12.01.2022

## **Betreff: Stellungnahme zur hydro-morphodynamischen Situation im Bereich Flusspark Neckaraue**

**Abb. 2:** Fließgeschwindigkeiten  $< 1\text{ m/s}$  für Planungsoption A bei MQ.

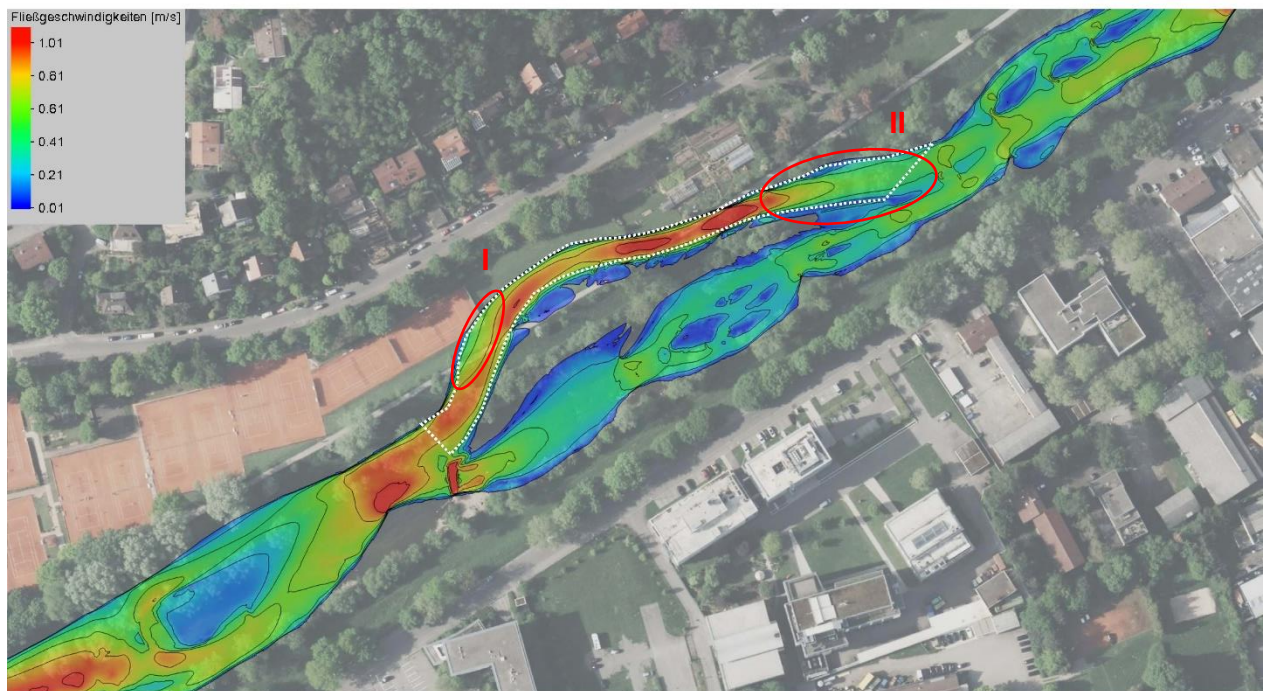
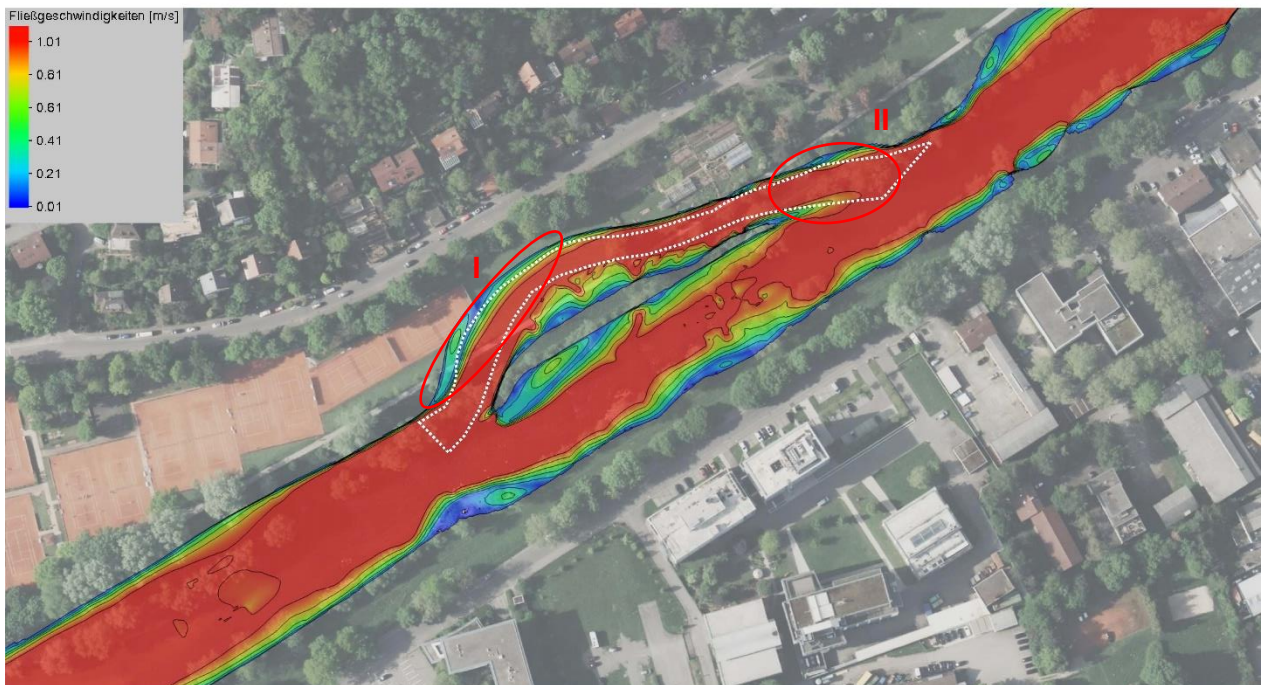
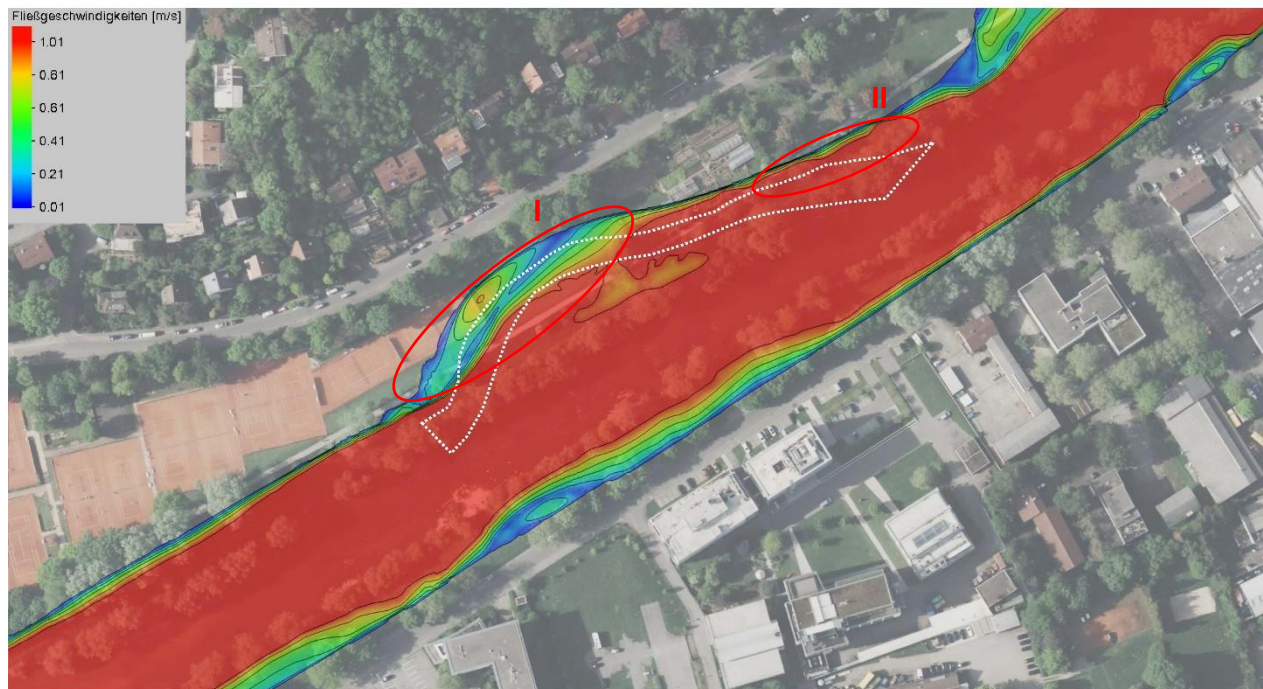
Aus den Simulationsergebnissen wird ersichtlich, dass im neu angelegten Seitenarm bereits ab MQ in einigen Bereichen des Seitenarms die Fließgeschwindigkeiten 1 m/s erreichen (Abb. 2). Die Fließgeschwindigkeiten nehmen bei einer Abflusserhöhung weiter zu und erreichen ab HQ<sub>1</sub> entlang des gesamten Seitenarms Werte >1 m/s (Abb. 3). Ab einem HQ<sub>2</sub> kommt es zu einer Trendumkehr in der Aufteilung des Abflusses zwischen dem Seitenarm und dem Mutterbett (vgl. auch Foliensatz vom 19.03.2021), bei der die Fließgeschwindigkeiten im Mutterbett zunehmen, und im neu angelegten Seitenarm wiederum abnehmen (Abb. 4).

In den Ergebnissen der Simulationen scheinen zwei Bereiche mit vergleichsweise geringen Fließgeschwindigkeiten auf (Bereich I und II, rot markiert in Abb. 2 - Abb. 4). Bereich I befindet sich auf der orographisch linken Seite direkt am Zufluss zum Seitenarm. Hier sind bereits bei niedrigen Abflüssen (MQ) geringere Fließgeschwindigkeiten zu beobachten. Zusätzlich dehnt sich diese Zone bis zu einem HQ<sub>10</sub> räumlich weiter aus. Bereich II befindet sich im Seitenarm oberstrom des Zusammenflusses mit dem Mutterbett. In diesem Bereich treten bei niedrigen Abflüssen teilweise wesentlich kleinere Fließgeschwindigkeiten auf (Abb. 2). Es ist jedoch zu beachten, dass bei höheren Abflüssen >HQ<sub>1</sub> die Fließgeschwindigkeiten im Bereich II wieder zunehmen (>1 m/s; Abb. 4).

**Abb. 5:** Linien gleicher Sohlschubspannung  $< 5,3 \text{ N/m}^2$  ab der Korngrößen bis  $d_{50}$  transportiert werden (Planungsoption A).

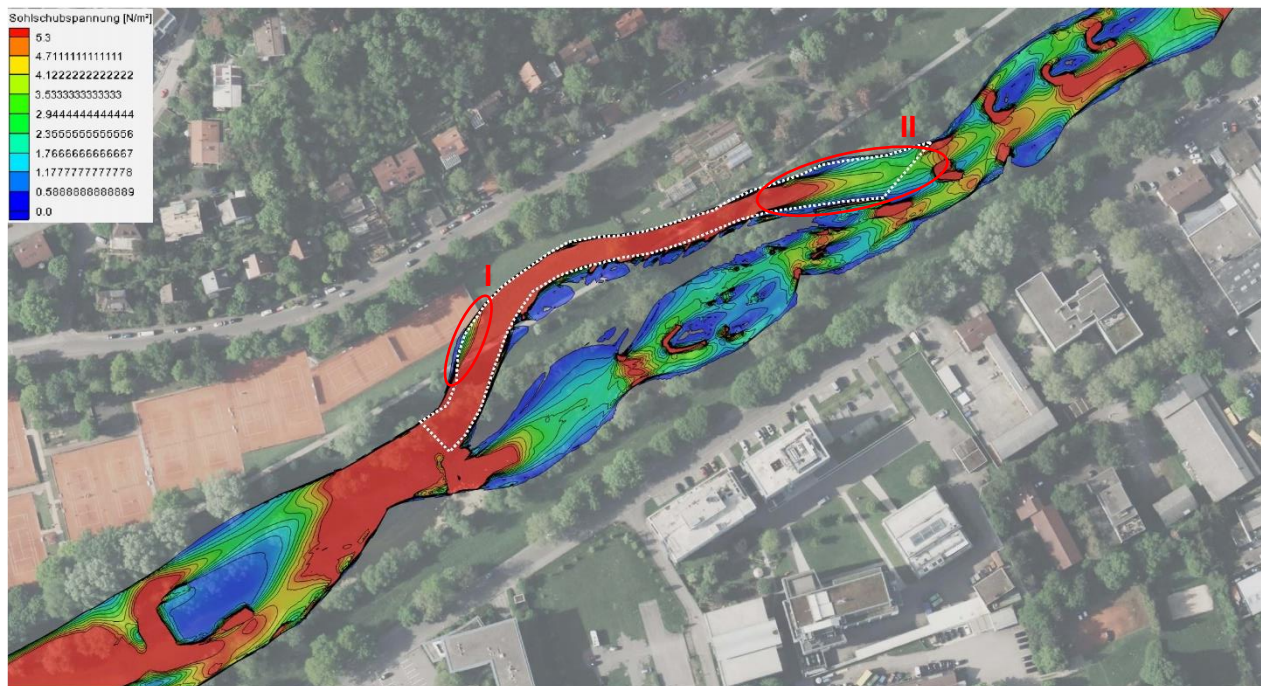
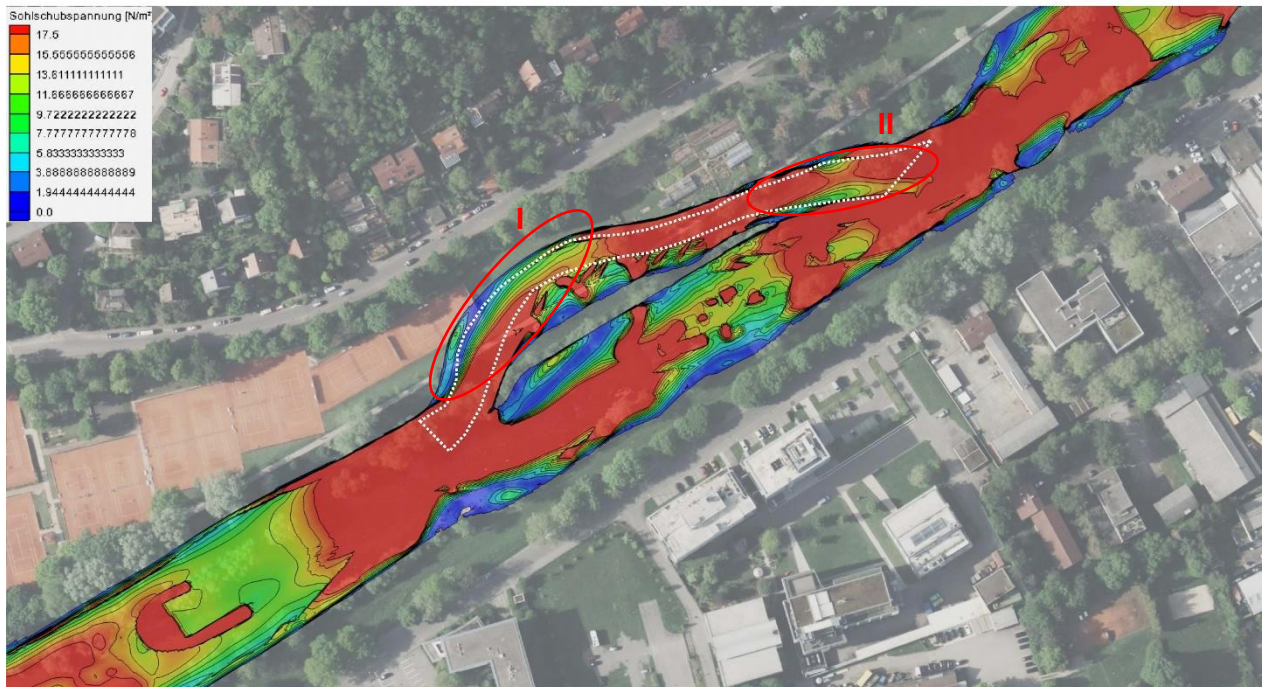
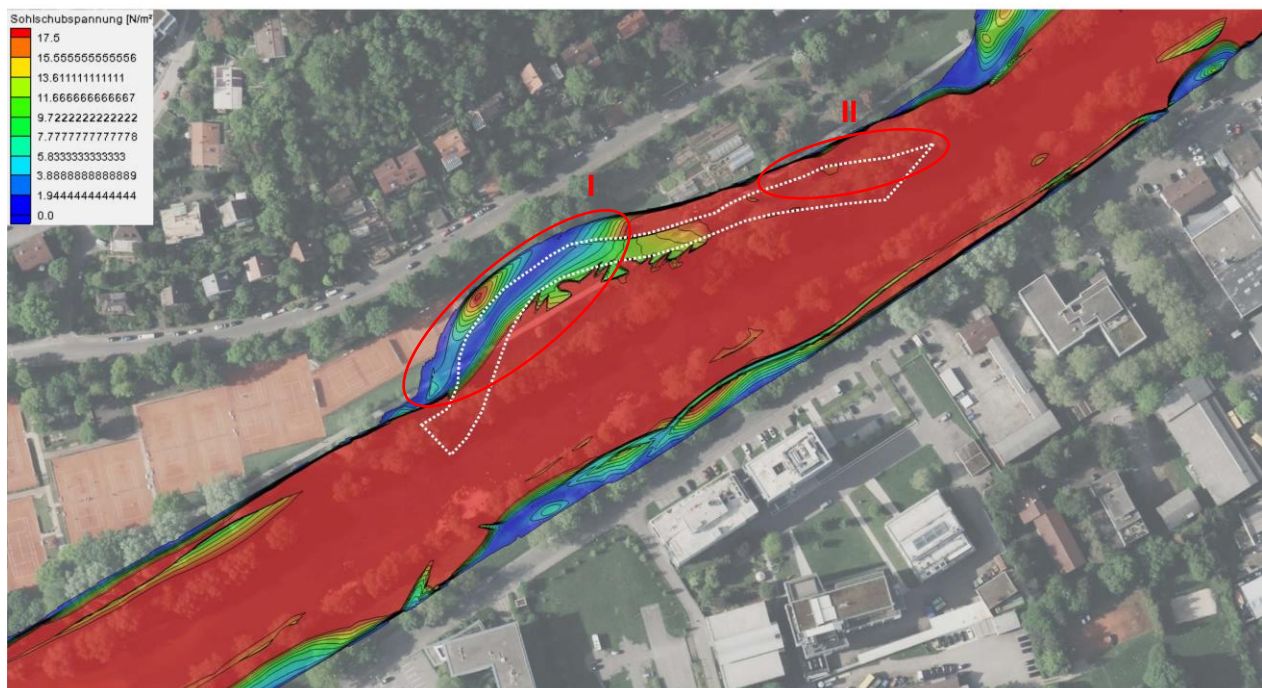
Aus den Ergebnissen der hydrodynamisch numerischen Modellierung wird ersichtlich, dass bei MQ die Sohlschubspannungen in einem großen Teil des Seitenarms groß genug sind, um Kornfraktionen im Bereich des  $d_{50}$  zu transportieren oder zu remobilisieren (Abb. 5). Eine Ausnahme bildet dabei der Bereich II, in dem die berechneten Sohlschubspannungen wesentlich geringer als  $5,33 \text{ N/m}^2$  sind, was notwendig ist, um den  $d_{50}$  zu transportieren. Es ist davon auszugehen, dass es in diesem Bereich zu Ablagerungen kommt. Mit einer Zunahme des Abflusses ergibt sich auch eine weitere Zunahme der berechneten Sohlschubspannungen im Bereich II. So treten bei Abflüssen  $>HQ_1$  (Abb. 6) Sohlschubspannungen auf, die auch den  $d_{90}$  in Teilen von Bereich II transportieren können. Bei HQ<sub>10</sub> sind die Sohlschubspannungen im gesamten Bereich II groß genug, um den  $d_{90}$  zu transportieren ( $17,5 \text{ N/m}^2$ ).

Im Bereich I tritt bereits bei einem MQ ein lokaler Bereich mit geringen Sohlschubspannungen auf ( $<5,33 \text{ N/m}^2$ ), die geringer als erforderlich sind, um den  $d_{50}$  zu transportieren (Abb. 5). Dieser Bereich mit niedrigeren Sohlschubspannungen dehnt sich bei einer Zunahme des Abflusses, ähnlich den niedrigen Fließgeschwindigkeiten, räumlich aus (Abb. 6 - Abb. 7). In diesem Bereich ist daher während hoher Abflüsse (vor allem für Abflüsse um ca. HQ<sub>10</sub>) mit Anlandungen zu rechnen. Bei der Interpretation der Ergebnisse ist jedoch zu beachten, dass im numerischen Modell stationäre Simulationen durchgeführt wurden. Das heißt, auch wenn die Sohlschubspannungen ab einem HQ<sub>1</sub> im Bereich I des Seitenarms abnehmen, und sich diese niedrigen Sohlschubspannungen räumlich ausdehnen, tritt in der abklingenden Welle ein hydraulischer Zustand ein, der durch wesentlich größere Sohlschubspannungen in diesem Bereich charakterisiert ist, aber durch die stationäre Simulation nicht abgebildet werden kann.

Die Anlandungen im Bereich I werden daher bei geringeren Abflüssen, mit berechneten höheren Sohlschubspannungen, teilweise wiederum remobilisiert. Eine Unbekannte im System ist jedoch der Geschiebetrieb selbst, der bei der Interpretation der Ergebnisse berücksichtigt werden muss. Aufgrund fehlender Daten ist nicht klar, ab welchem Abfluss es zu einem Eintrag von Sedimenten in den Untersuchungsabschnitt kommt, welche Mengen an Sedimenten transportiert werden und welche Korngrößen in den neu angelegten Seitenarm gelangen. Da im Normalfall bei der abklingenden Welle immer noch Sedimente transportiert werden, kann die Mächtigkeit der Anlandungen aufgrund der fehlenden Daten nicht abschließend beurteilt werden.

Abb. 9: Fließgeschwindigkeiten <1m/s für Planungsoption B bei MQ.

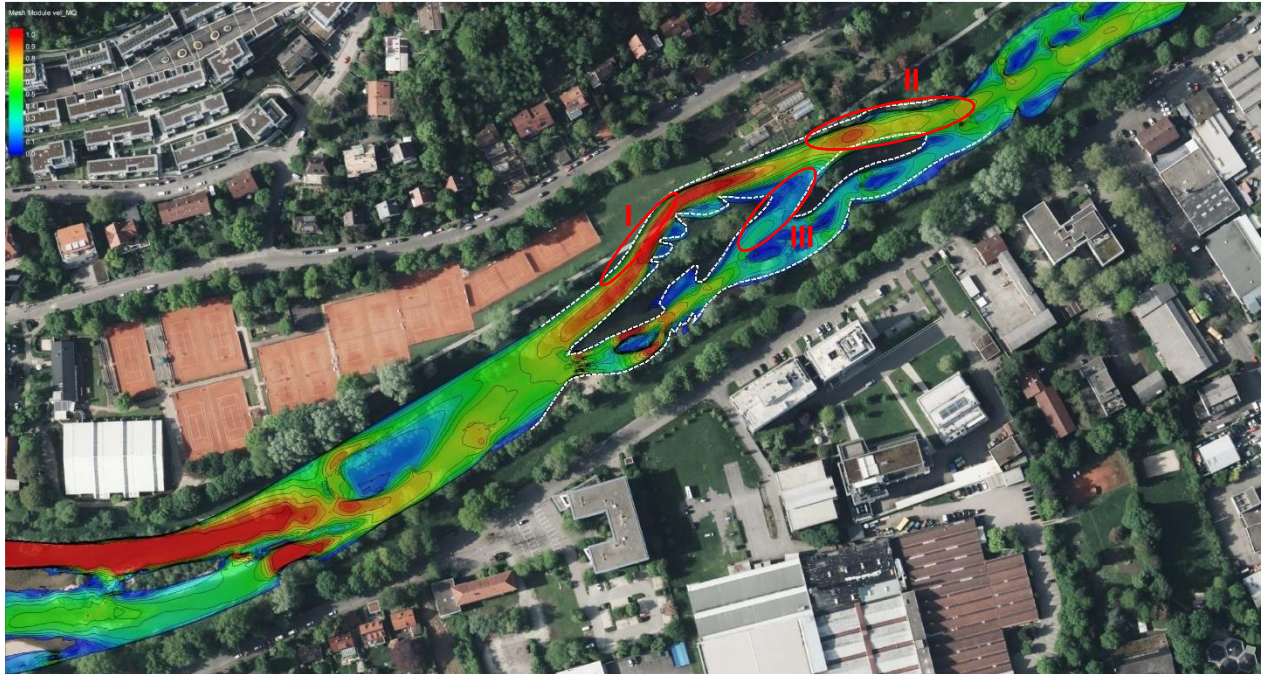
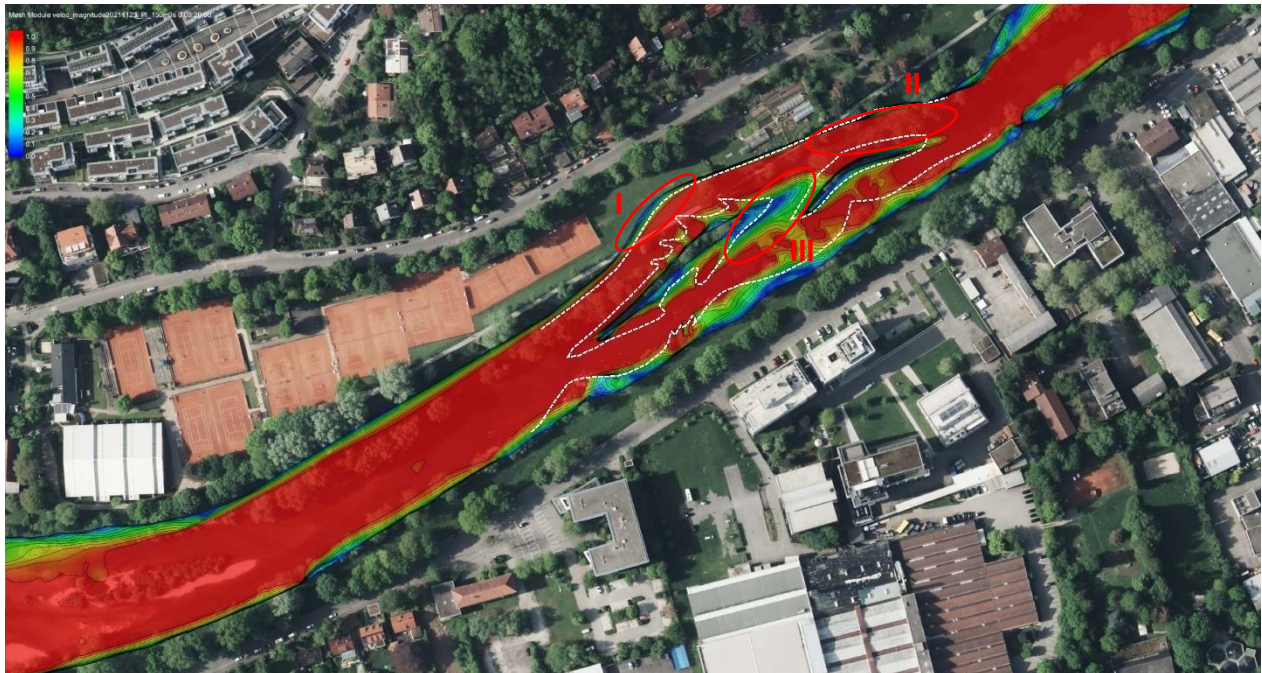
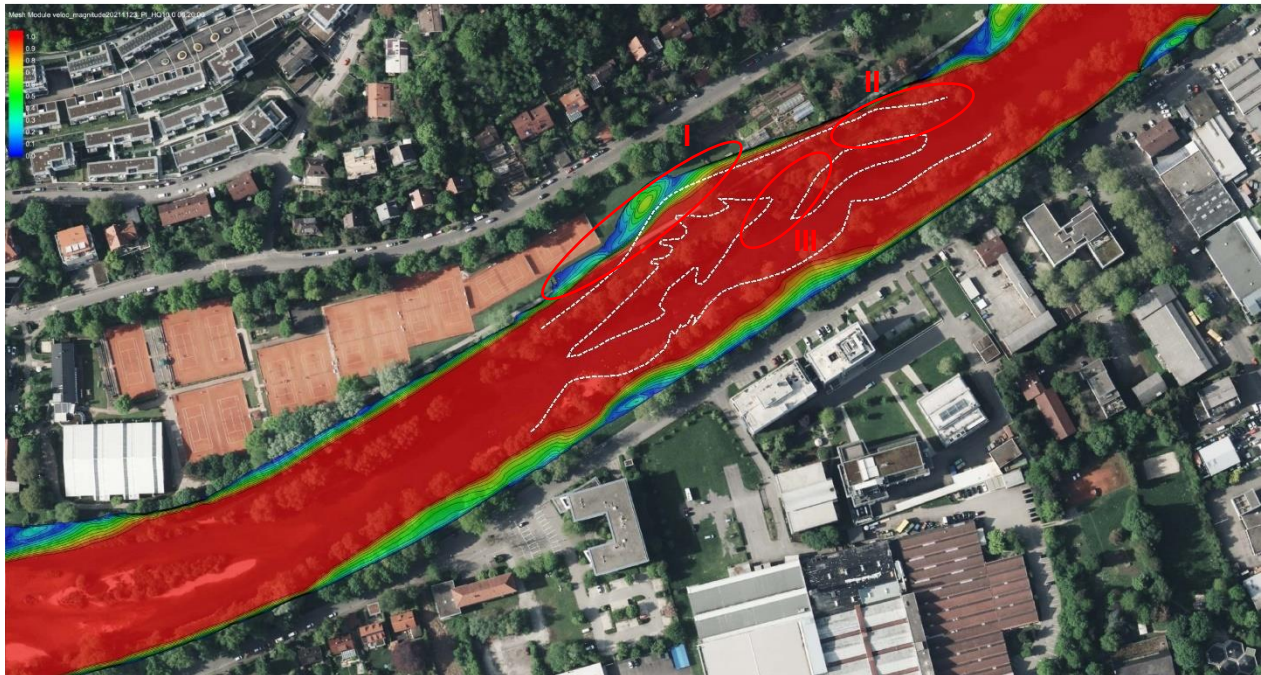
Aus den numerischen Ergebnissen wird ersichtlich, dass die Fließgeschwindigkeiten im neu angelegten Seitenarm bereits ab MQ in größeren Teilen des Seitenarms über 1 m/s liegen (Abb. 9). Die Fließgeschwindigkeiten nehmen bei einer Abflusserhöhung bis HQ<sub>1</sub> weiter zu, wobei ab HQ<sub>1</sub> entlang des gesamten Seitenarms Fließgeschwindigkeiten über 1 m/s vorherrschen (Abb. 10). Auch in Planungsoption B treten im Bereich II bei niedrigen Abflüssen im Vergleich zum Rest des Seitenarms teilweise kleinere Fließgeschwindigkeiten auf (Abb. 9). Jedoch zeigt sich auch in dieser Planungsoption, dass die Fließgeschwindigkeiten in diesem Bereich mit steigendem Abfluss zunehmen und ab einem Abfluss von HQ<sub>1</sub> bereits Werte größer 1 m/s aufweisen (Abb. 10 und Abb. 11).

Ab einem Abfluss von HQ<sub>1</sub> bildet sich auch für Planungsoption B an der orographisch linken Uferseite im Bereich I eine Ablösungszone aus, in der die Fließgeschwindigkeiten Werte kleiner als 1 m/s annehmen. Diese Zone mit niedrigen Fließgeschwindigkeiten weist aber aufgrund der Optimierung des Seitenarmes eine kleinere Gesamtausdehnung auf. Diese Zone dehnt sich bei einer Zunahme des Abflusses auf HQ<sub>10</sub> räumlich weiter aus (Abb. 11). Die räumliche Gesamtausdehnung des Bereichs mit niedrigeren Fließgeschwindigkeiten ist jedoch im Vergleich zur Planungsoption A wesentlich geringer oder tritt diese erst für Abflüsse >HQ<sub>1</sub> wesentlich in Erscheinung und nicht schon bei einem Abfluss im Bereich von MQ, wie in Planungsoption A.

Im Gegensatz zu Planungsoption A ist bei Option B der Seitenarm nicht auf der gesamten Länge vom Mutterbett abgetrennt (durch eine einzelne Insel in Planungsoption A), sondern es verbleibt eine Verbindung zwischen dem Mutterbett und dem Seitenarm bei etwa zwei Drittel der Seitenarmlänge (zwei Inseln in Planungsoption B). Dadurch entsteht ein strömungsberuhigter Bereich (Bereich III) mit Fließgeschwindigkeiten, die für MQ und HQ<sub>1</sub> wesentlich geringer sind als die im Seitenarm auftretenden Fließgeschwindigkeiten (ab HQ<sub>1</sub> auch geringer als im Mutterbett).

Aus Abb. 11 wird ersichtlich, dass bei einem Abfluss im Bereich des HQ<sub>10</sub> die Fließgeschwindigkeiten auch in diesem Bereich zunehmen und über 1 m/s liegen.
